Verzoek tot Wijziging

Algemeen	
Project:	Tramvoersysteem Uithoflijn
Initiatiefnemer:	Projectorganisatie Uithoflijn (POUHL)
VTW nr.:	OG-VTW-167.2
VTW nr (extern):	
Werknaam:	Aanpassen busperronrand halte UCC (uitvoering)
Inhoudelijk behandelaar OG	
Inhoudelijk behandelaar ON	
Status	definitief
Type wijziging	wijziging t.o.v. contract
Tracédeel	Tracédeel Stationsgebied (OVT + D)

Betreft contractartikel		
Kenmerk	Titel	Titel/nr/pagina
	C20. Vormgevingsdocumenten	
OVK-002-2013-BRU-02-VS1	Vraagspecificatie 01 - Technische Eisen Traminfrastructuur Uithoflijn

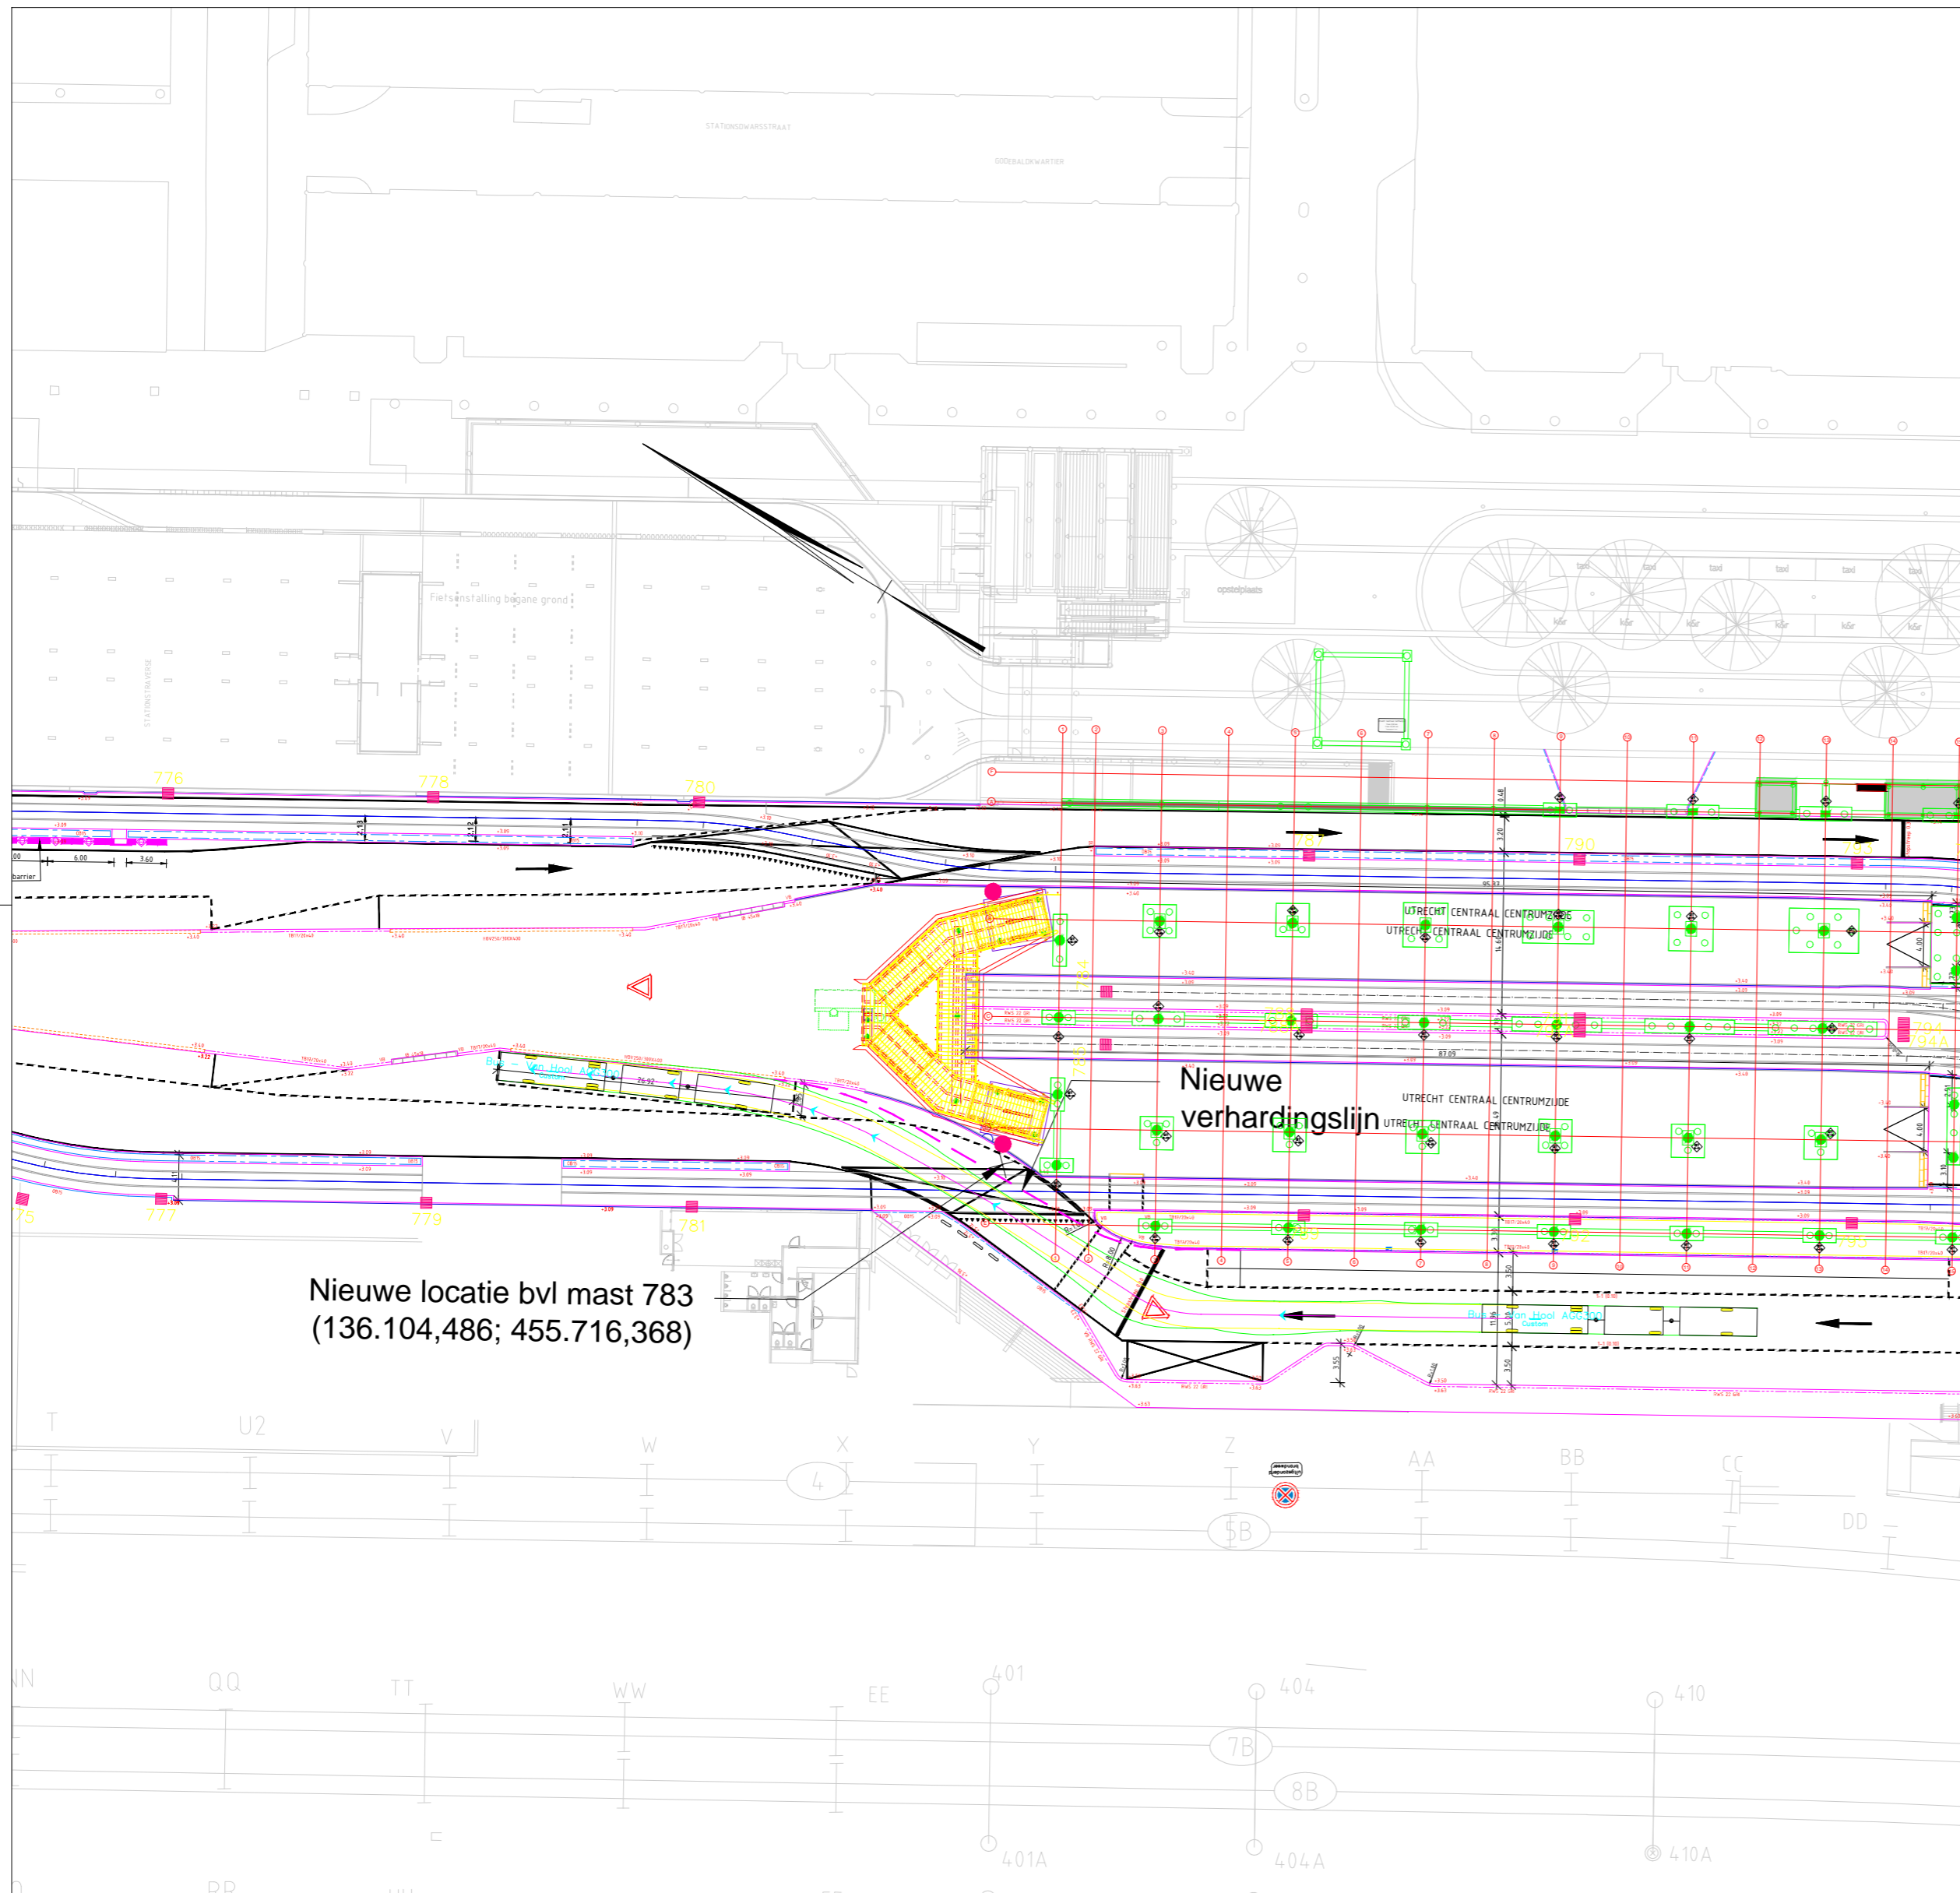
Aanleiding en oorzaak (korte omschrijving van proces en wijziging)
<p>Aanpassen van het huidige ontwerp van de perronrand bushalte UCC (westzijde nabij te realiseren OVT trap) is noodzakelijk omdat er in het huidige ontwerp:</p> <ol style="list-style-type: none"> sprake is van een beperkte ruimte voor loopstromen ten westen van de vaste OVT trap. Vanuit de loopstromen analyse is een bredere route inclusief CICO paaltjes (VTW-OG-164) gewenst; de oversteek trambestuurders clast met het opstellen van een 75m tram op spoor 4 (zie hiervoor AFW-0930); een te mitigeren veiligheidsrisico (zie hiervoor HAZ-00217) ontstaat: tramreizigers gaan over busbaan lopen bij grote drukte; een te mitigeren veiligheidsrisico ontstaat: overhuiving vaste trap OVT is slecht schoon te maken vanwege nabijheid bovenleidingsmast (elektrocutie gevaar); een te mitigeren veiligheidsrisico ontstaat: struikelgevaar traprede oversteek trambestuurders; sprake is van een clash tussen OVT trap en busbaan (zie hiervoor AFW-1352). Het hoekje van de OVT trap bevindt zich boven de busbaan waardoor er een rijkhoogte beperking opgelegd dient te worden voor bussen en nood- en hulpdiensten.

Voorstel eistekst		
Voorstel eistekst	Datum ingediend	Eis
1. Aanpassen van het huidige ontwerp (conform onderstaande eisen) van perronrand bushalte UCC (westzijde nabij te realiseren OVT trap) en voorleggen aan Opdrachtgever.	2017-12-19	
1a. In het ontwerp dient rekening gehouden te worden met de extra OV-chipkaartvalidatoren op deze locatie (OG-VTW-164).	2017-10-06	
1b. In het ontwerp dient de oversteek van de tram- en busbestuurders naar het chauffeursverblijf aangepast te worden, zodanig dat bestuurders wél kunnen oversteken wanneer een tram van 75m is gehalteerd op spoor 4. Inschatting van POUHL is dat de VRI-regeling gelijk kan blijven en dat enkel de fysieke positionering van de VRI (mogelijk) aangepast dient te worden.	2017-10-06	
1c. De positie van bovenleidingmast 783 dient aangepast te worden conform de in bijlage verstrekt coördinaten (kenmerk: RM002266 UHL173 WGN BSN 200 001 (0.3)). Deze bijlage is reeds met Opdrachtnemer gedeeld.	2017-10-06

1d. De traptrede tbv de oversteek naar het chauffeursverblijf dient aangepast te worden zodanig dat het struikelgevaar verminderd worden. Hiervoor kan de oversteek in noordelijke richting worden verplaatst zodat deze aansluit op de kolom van de GIT.	2017-10-06	
1e. De perronrand zodanig verbreden dat de clash tussen de OVT trap en de busbaan (AFW-1352) niet meer ontstaat.	2017-10-06	
1f. Rekening houden met aangepaste bussleeplijnen zoals door Movares gesimuleerd (zie ook bijlage: RM002266 UHL173 WGN BSN 200 001 (0.3)).	2017-10-06	
2. Er dient een hekwerk op de perronrand gezet te worden vanaf de kolom van GIT (D/E 01) via bovenleidingmast 783 naar het einde van de keerwand. Dit hekwerk dient van hetzelfde type te zijn als het hekwerk tussen de tramsporen.	2017-12-19

Nieuwe locatie bvl mast 783
(136.104,486; 455.716,368)

Nieuwe
verhardingslijn
